Objet : Elaboration du Plan d'Urbanisme Directeur (PUD) de la ville de Païta – Enquête administrative - Observations de la SIC.

Objet : Elaboration du Plan d'Urbanisme Directeur (PUD) de la ville de Païta – Enquête administrative
- Observations communes des OLS.

Visuel de l'opération « AVA »

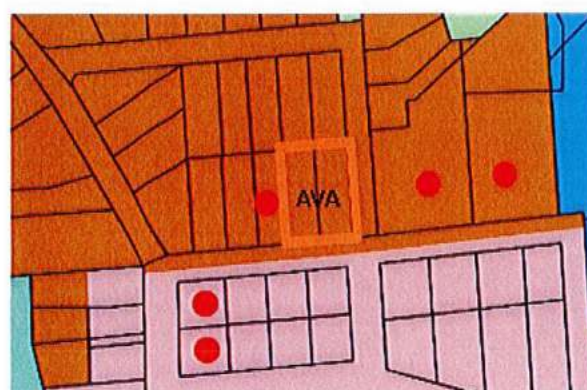
Le projet du futur PUD prévoit de classer ces parcelles en zone UB1 ce qui diminuera considérablement le potentiel constructible de cette réserve foncière. En effet, les dispositions de la zone UB1 prévoient :

- L'obligation de respecter un retrait de 3 mètres minimum de toutes limites ;
- La limitation de la hauteur maximale d'une construction à 7 mètres sans dépasser le R+1 ;
- La limitation de l'emprise au sol à 30% max. de la superficie de la parcelle ;
- L'obligation d'aménager 50% min. de la superficie de la parcelle en espace vert.

Afin de pouvoir envisager une opération de logements qui répondrait aux besoins des familles calédonniennes, il paraît nécessaire de **déclasser/reclasser les lots n° 4 et 5 en zone UA2** jouxtant la zone UB1 (cf. l'extrait ci-contre). Ce reclassement serait en adéquation avec l'environnement existant qui compte déjà plusieurs bâtiments collectifs tels que référencés sur l'extrait de

Proposition de la SIC : Classer les lots n° 4 et 5 en zone UA2

Extrait du plan de zonage du projet de PUD – foncier « Hauts du musée II »

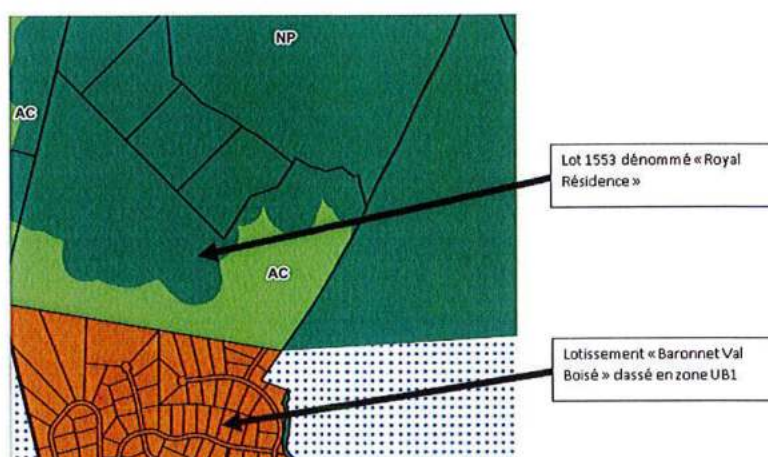
Le projet de PUD actuel classe ce foncier en zone AU « indicée » UB1, ce qui sous-entend que le secteur revêt un caractère naturel telles que les dispositions du Règlement le prévoient.

Or, le lot n° 2521 est encerclé de constructions (deux EPAD, deux lotissements).

Il semble qu'il serait plus adéquat d'intégrer cette parcelle à la zone UB1 sans notion d'urbanisation future ce qui permet de valoriser cet espace en cohérence avec son environnement immédiat. Un projet de logements individuels ou jumelés avec jardin pourrait y être envisagé en concertation avec les partenaires. Cette offre de logements permettrait de répondre aux besoins des familles tout en restant dans la continuité de ce qui a été réalisé à proximité immédiate (cf. Opération des « Hauts du Musée »), en zone classée en UB1.

Proposition de la SIC : Classer le lot n° 2521 en zone UB1
